PROGETTO PRELIMINARE DEL PIANO URBANISTICO COMUNALE
adottato con D.C.C. n°92 del 7.12.2011

**PRESENTAZIONE DI OSSERVAZIONI ai sensi dell'art.38, comma 2, lettera d) della
LEGGE REGIONALE 4 settembre 1997 n° 36 e s.m.i..**

Inclusione del versante compreso tra la frazione Sant'Antonino a monte del Cimitero di Staglieno ed il Rio Sant'Antonino in "area di frana attiva" con imposizione di vincolo geomorfologico.

ALL. 1 DOCUMENTAZIONE TECNICA

Fig. 3: Stralcio della Carta della Suscettività al Dissesto del PUC vigente.

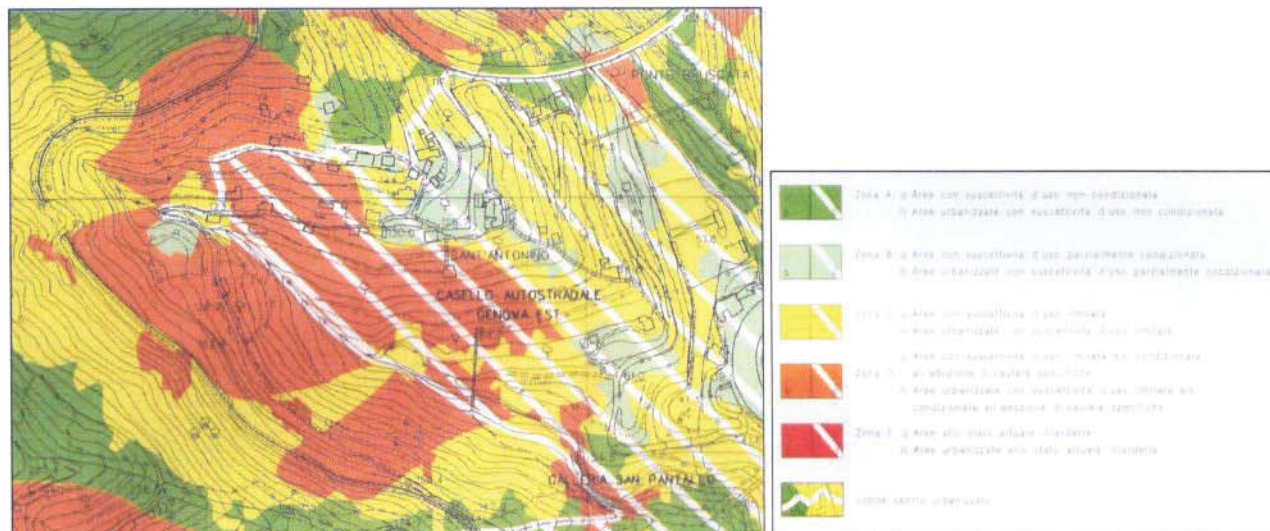
Si evidenzia che la porzione di territorio di nostro interesse nella *Carta della Suscettività al Dissesto del PUC vigente* è inclusa prevalentemente in:

Quindi una porzione di territorio dove **NON** sono presenti movimenti franosi sia attivi che quiescenti.

Fig. 4: Stralcio della Carta della franosità reale (P.d.B. T. Bisagno)

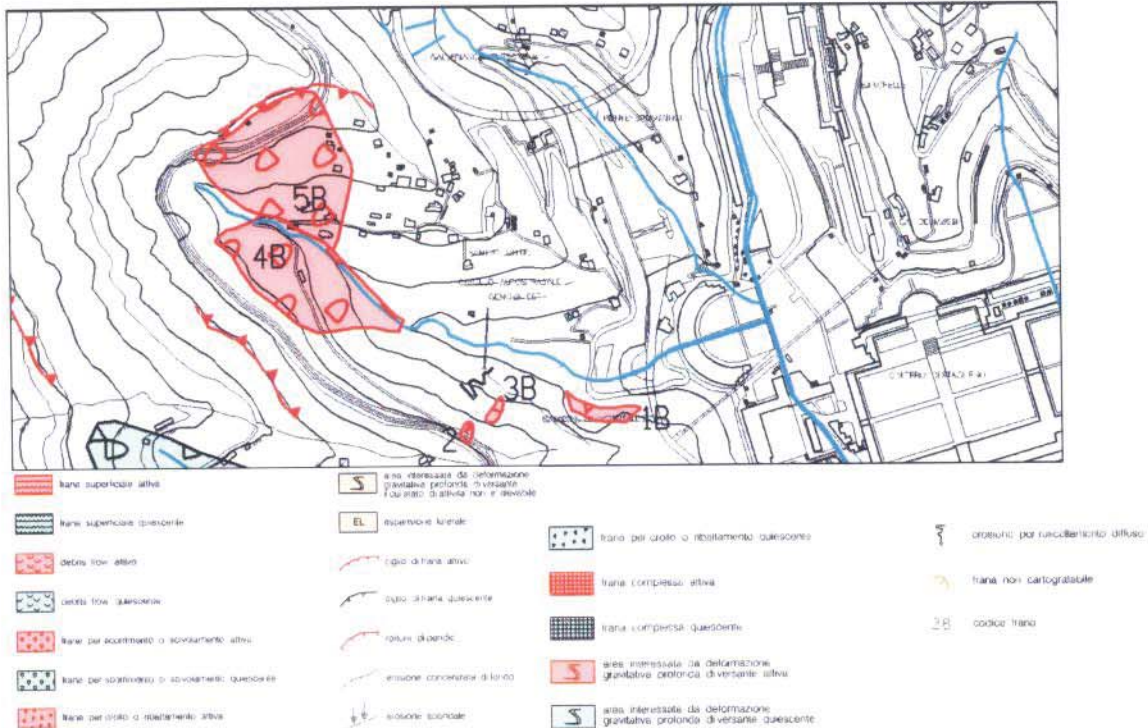
- **Carta della Franosità reale:** l'area di interesse **non presenta alcun movimento franoso** come riportato nello stralcio di Fig. 4.

Fig. 5: Stralcio della Carta della Pericolosità (P.d.B. del T. Bisagno)

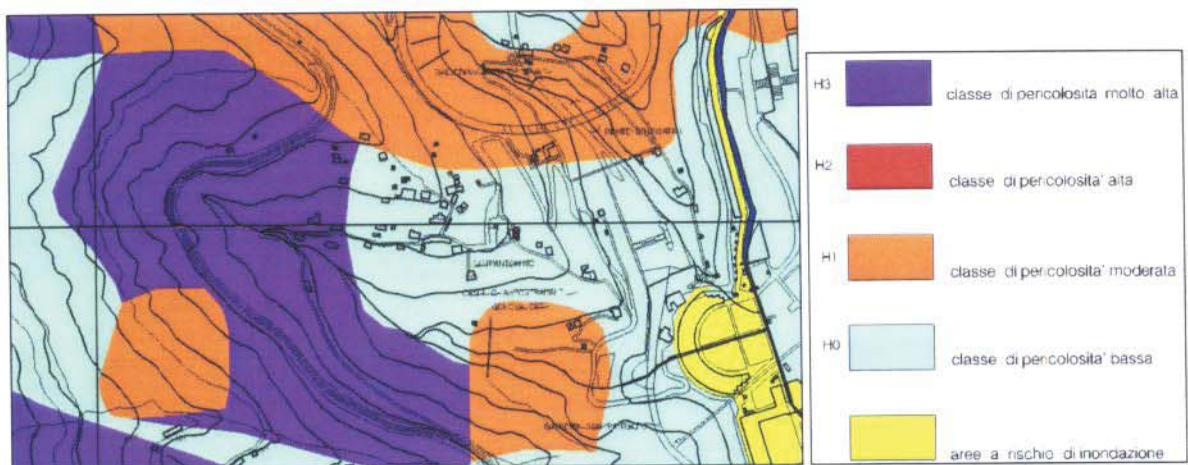
- **Carta della Pericolosità:** l'area di interesse è classificata prevalentemente come **area a pericolosità bassa (H0)** e solo marginalmente come **area a pericolosità moderata (H1)** in corrispondenza dell'area dell'ex cava nella porzione più a valle.

Fig. 7: area di intervento.

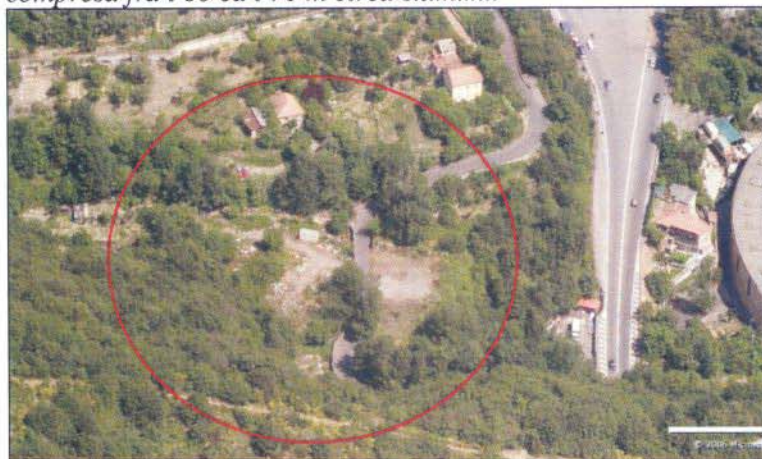
L'area in esame, è ubicata in sponda orografica sinistra del rio Sant'Antonino, un modesto impluvio affluente destro del torrente Bisagno. La vallecola prende forma dalla linea di spartiacque che racchiude il bacino del torrente Bisagno posta poco più a monte, sulla quale sono ancora riconoscibili le antiche fortificazioni erette a difesa della città. Seppure nel complesso il settore non risulti particolarmente urbanizzato, è evidente che gli interventi antropici posti in prossimità dell'area di intervento: la viabilità stradale di salita Sant'Antonino, il Cimitero Monumentale di Staglieno, il casello autostradale con la prospiciente area di stoccaggio, la cava dimessa e, non per ultime, le aree adibite a discarica di inerti, siano risultati molto impattanti sugli equilibri locali. Nel dettaglio l'ambito di intervento può essere suddiviso in tre sub-aree omogenee.

L'area si raccorda verso l'impluvio con una scarpata che, con un dislivello di circa 10 metri raggiunge il talweg del corso d'acqua. Lungo la scarpata sono evidenti i resti di antichi terrazzamenti crollati e parzialmente coperti da materiale detritico. Il ciglio della scarpata risulta in più punti in arretramento per erosione regressiva.

Fig. 10: Stralcio Carta della Suscettività al Dissesto del PUC vigente

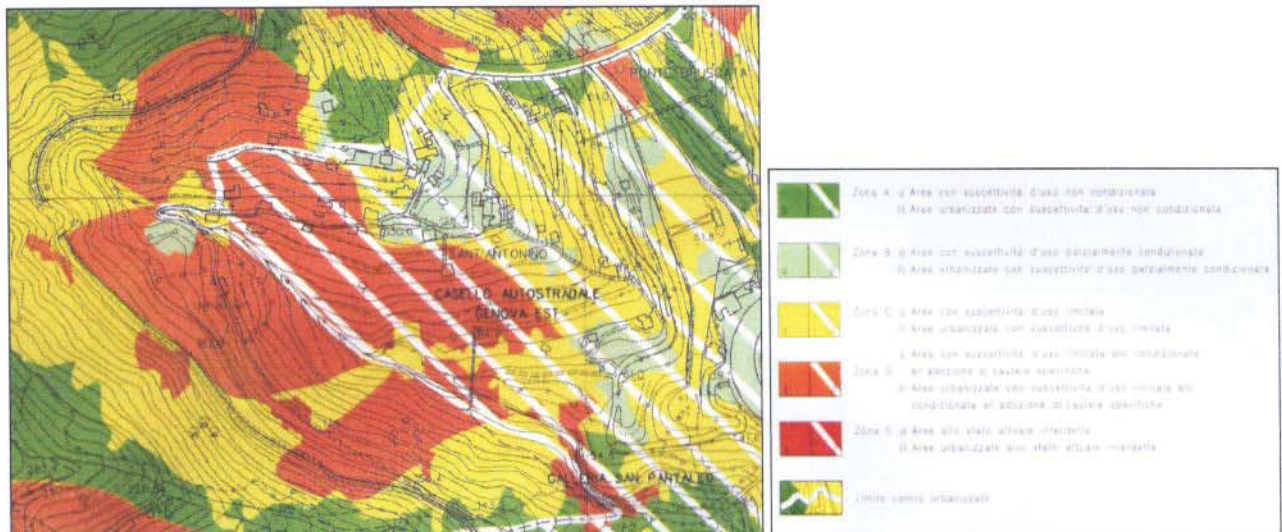
Sempre a parere dello scrivente la precedente zonizzazione geologica dell'area di interesse come riportata in fig. 10, costituisce una più realistica fotografia del territorio.

di acquisire le informazioni di cui al punto 2 della presente nota e riconsiderare il processo logico-cognitivo che ha portato alla perimetrazione della "frana attiva" nella Carta Geomorfologica con conseguente modifica sia della Carta della Zonizzazione Geologica con la variazione della classe di suscettività d'uso dell'area di interesse

sia della **Carta dei Vincoli** con l'inserimento di un vincolo geomorfologico da **"frana attiva"**.
